**ALEGACIONES DE LA ASOCIACIÓN SEVILLASEMUEVE
AL PLAN DE MOVILIDAD URBANA SOSTENIBLE DE SEVILLA**

Ilustración 94. Sección propuesta en la Ronda de Capuchinos, frente a la Cruz Roja

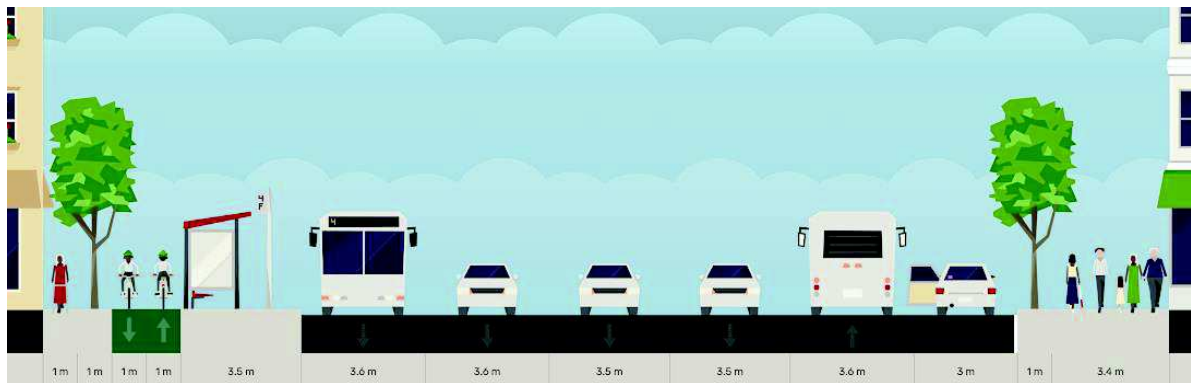
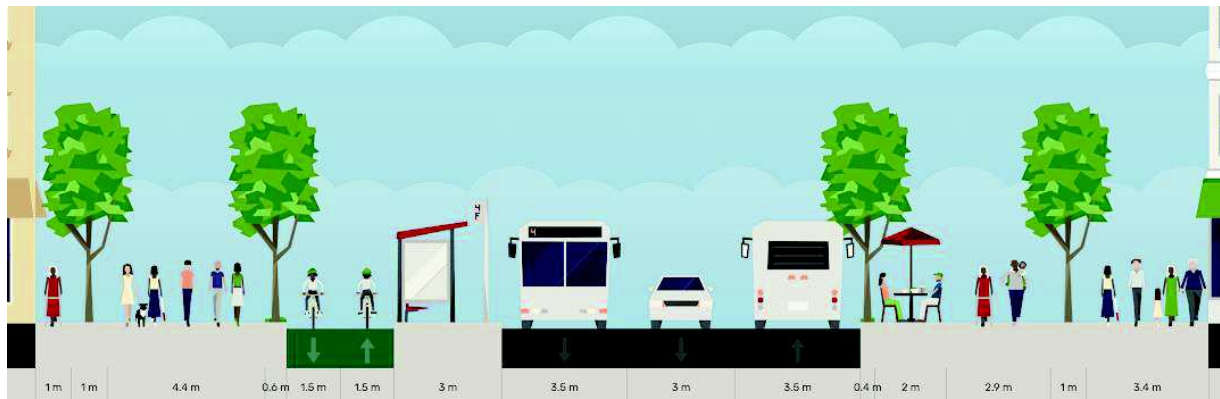
Superado el tramo de la muralla, la sección de la Ronda Histórica se estrecha, entrando en juego la edificación a ambos lados de la calle. La sección libre en el tramo es de aproximadamente 32 metros. De ellos, 18 metros se destinan a la calzada, dejando en el lado céntrico un espacio libre para la circulación peatonal que entre San Hermenegildo y la Cruz Roja se reduce a apenas dos metros, algo manifiestamente insuficiente. En el lado opuesto la situación es algo mejor, si bien la acera no supera los cinco metros, estando flanqueada por espacios de carga y descarga.

La propuesta en este caso pasa por ampliar el espacio peatonal en ambos lados, permitiendo una doble hilera de árboles gracias al ancho disponible en la calle, garantizando espacios para el desplazamiento peatonal de al menos cinco o seis metros, según el caso, con una anchura mínima de acerado de siete metros. El carril bici, en la sección planteada con parada de bus, se reduce a tres metros. El resto del espacio, pues, queda destinado a un carril bus por sentido y un único carril para el vehículo privado.
